SUP AIP AIRAC 001/19

Objet : Restrictions d'utilisation AD Bâle-Mulhouse LFSB cause réfection d'une partie de l'aire de trafic.
Modifications temporaires de certains postes de stationnement et des conditions d'accès au tarmac

En vigueur : Du 04 mars 2019 au 31 août 2019

Annexe : travaux sur postes 9A à 12A (prévu du 04 mars au 31 août 2019)

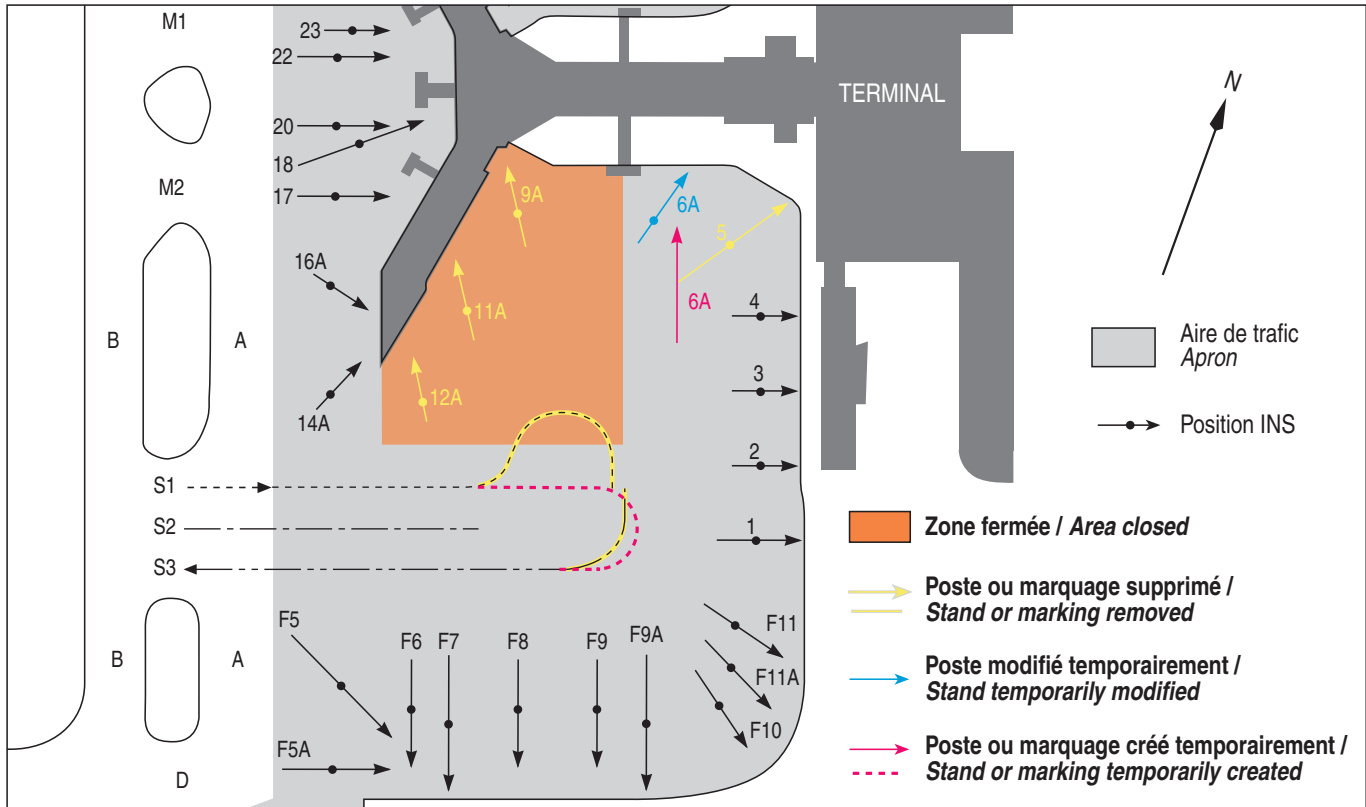
Nuit du 04 au 05 mars 2019 :

- Suppression postes 5, 9A, 11A et 12A.
- Modification cheminement S1 et S3, modification poste 6A.
- Implantation de la zone de chantier (zone fermée permanente).

A partir du 05 mars 2019, 0400 UTC.
